## Planänderung Anpassung Interregio-Kurve

Umgestaltung des Bahnknotens Stuttgart

Abschnitt 1.6 a

### Anlage 1: Erläuterungsbericht

Abb. 1 Gleisüberfahrten im Zuge der Baustellenzufahrt

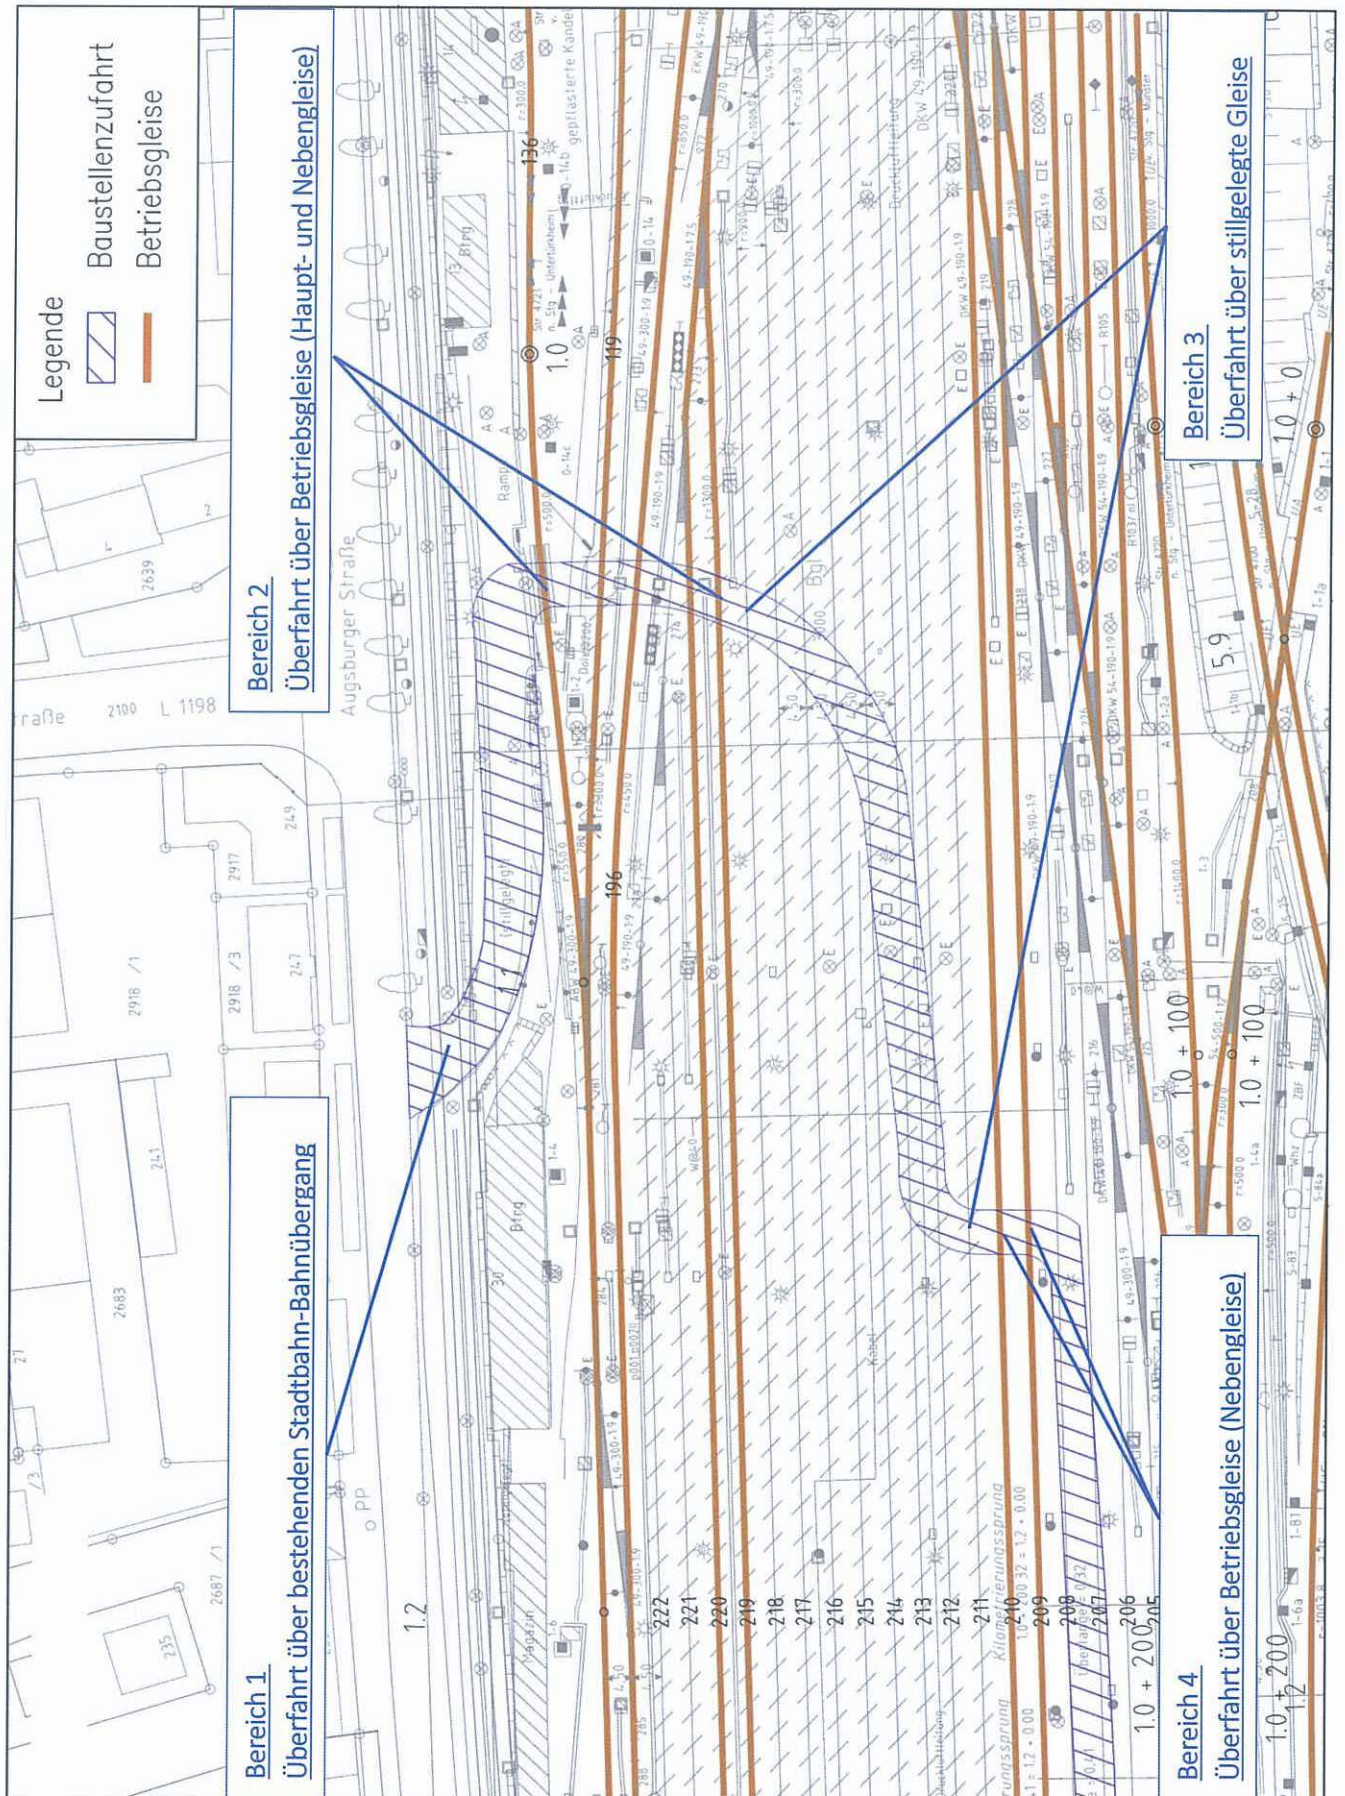
Die Baustelleneinrichtungsflächen einschl. der Baustellenzufahrt von der Augsburger Straße sind in Anlage 13.3, Blatt 1A dargestellt. Die Baustellenzufahrt sowie die in diesem Bereich während der Herstellung der Interregio-Kurve in Betrieb befindlichen Gleise sind Gegenstand der folgenden Abbildung 1. Sie lässt sich in Bezug auf bestehende Gleisanlagen in vier Bereiche gliedern:

Die Zufahrt zum Baufeld erfolgt vom öffentlichen Straßenraum der Augsburger Straße über den vorhandenen Bahnübergang ‚Augsburger Straße / Gebäude 245‘ der 2-gleisigen Stadtbahnlinie U13 der Stuttgarter Straßenbahnen (SSB). Der Bahnübergang ist mit Lichtzeichenanlage und Andreaskreuzen gesichert.

Innerhalb des DB-Geländes quert die Baustellenzufahrt zunächst Hauptgleise (GI 136 und 196) sowie Nebengleise (GI 119, 219 und 220). Die fünf Gleisquerungen werden in einem Bahnübergang zusammengefasst, der mit einer schlüsselabhängigen Schrankenanlage gesichert wird.

Im westlich anschließenden Bereich sind die Gleise 211 bis 218 stillgelegt und werden für die Herstellung der Baustellenzufahrt im Bereich der Querungen abgebrochen.

Die parallel des Baufeldes der Interregio-Kurve liegenden Gleise 209 und 210 bleiben als Nebengleise für Rangierfahrten der Baulogistik in Betrieb. Die Überfahrt im Zuge der Baustellenzufahrt wird durch betriebliche Maßnahmen gesichert.

Die Gleise 204 bis 208 werden im Vorfeld der Bauausführung außer Betrieb genommen und im Zuge der Baufeldfreimachung für die Herstellung der Interregio-Kurve abgebrochen.
